6 複数の海底地すべりが同時発生した場合の影響検討 コメント回答概要

○第862回審査会合（2020年5月21日）におけるコメント

複数の海底地すべりが同時発生した場合の影響検討（概要）

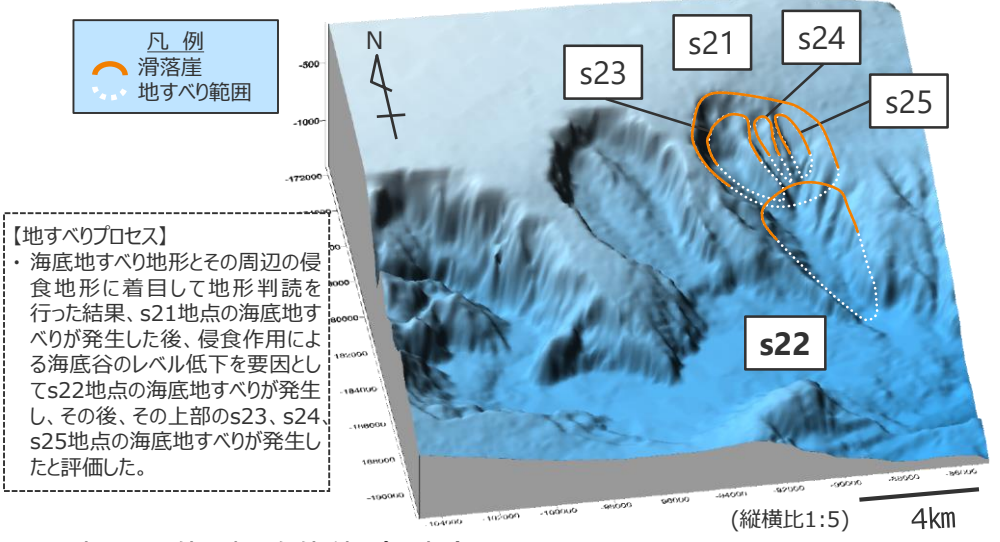
○No.3コメント（同時発生に関する影響検討の考え方）

- s21-s25地点の海底地すべりの同時発生、s26-s29地点の海底地すべりの同時発生について影響検討を実施しているが、もう少し大局的に見て同じ海底斜面の中で隣接しているs21-s29地点の海底地すべりの同時発生を考慮する必要があるか検討すること。

○コメント回答概要

- 海底地すべりの進展メカニズムおよび進展事例を踏まえて、海底地すべりの同時発生に関する検討方針を明確にした。
- s21-s25地点の海底地すべりとs26-s29地点の海底地すべりとは、地すべり地形の位置関係および傾斜方向の特徴から一方の地すべりの発生が他方の地すべりの発生に進展したものではないと考えられ、同時発生の影響検討を行うことまでは必要ないと考えられる。

初期水位分布

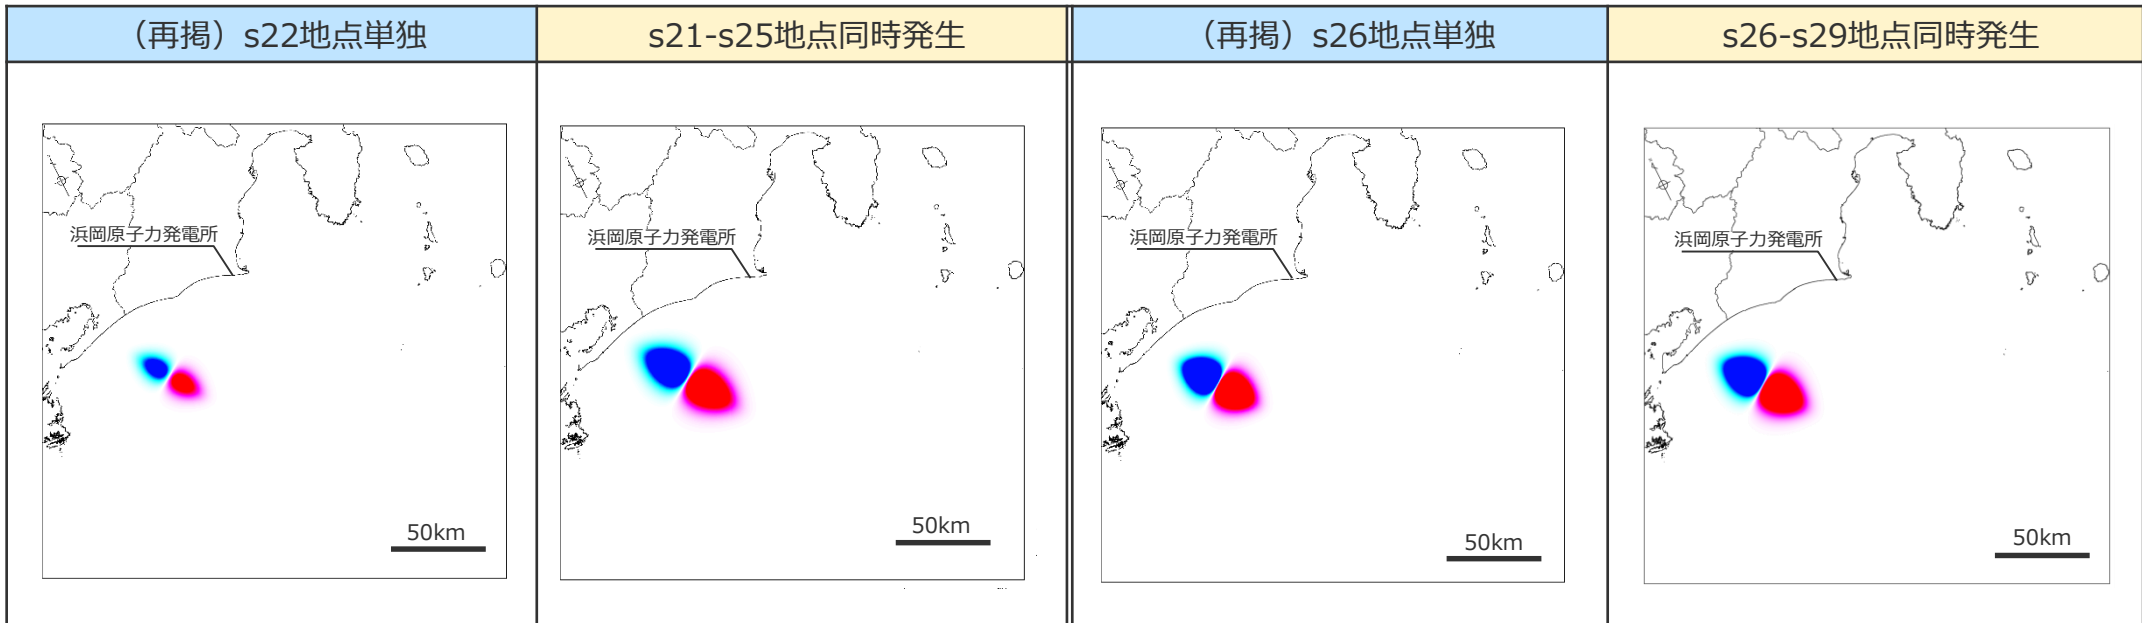
- 海底地すべりが同時発生した場合の影響検討について、Wattsの予測式に基づいてどのような海底地すべりを想定して津波高を計算したのかを示すこと。

■ s21-s25地点およびs26-s29地点の海底地すべりが同時発生した場合の初期水位分布を示す。

影響検討結果

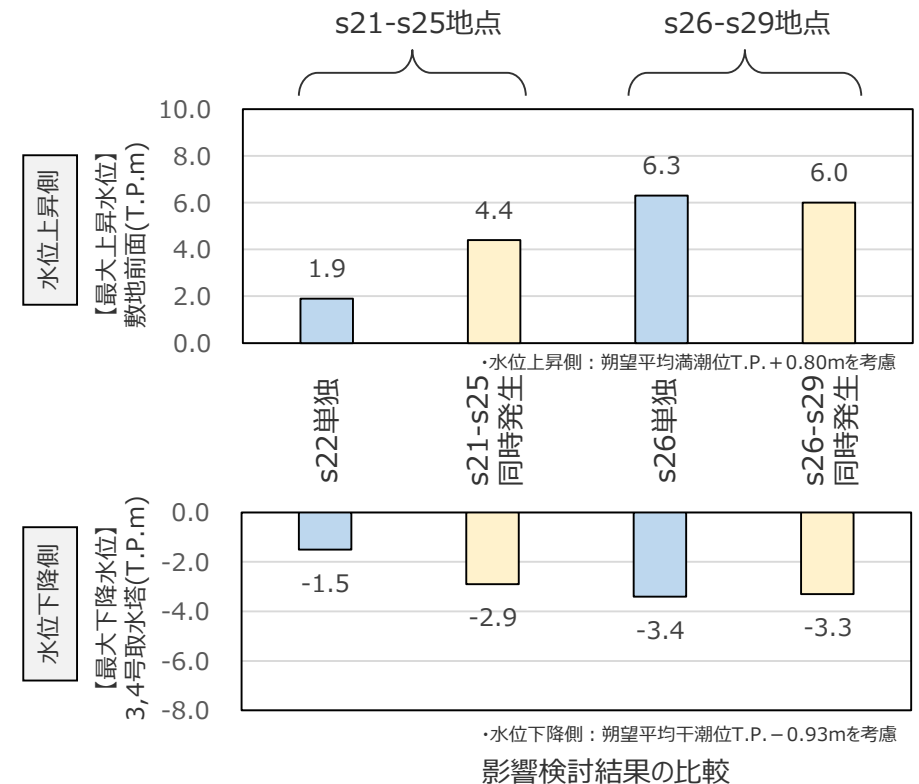
- 海底地すべりの同時発生に関する影響検討では、水位上昇側と合わせて水位下降側の検討結果も示すこと。

- 地形判読調査の結果、s21-s25地点およびs26-s29地点の海底地すべり地形は、複数の地すべりが時間差を持って発生したと考えられるが、s21-s25地点およびs26-s29地点の個々の地すべりがそれぞれ一体となって移動したと仮定して、複数の地すべり地形群を包絡する一つの地すべりとして波源モデルを設定し、上昇側・下降側について数値シミュレーションにより影響検討を行った。
- その結果は、以下のとおり。

■ 最大上昇水位・最大下降水位ともに、s26地点単独の海底地すべりの影響が最も大きく、s26地点の海底地すべりにより代表できることを確認した。
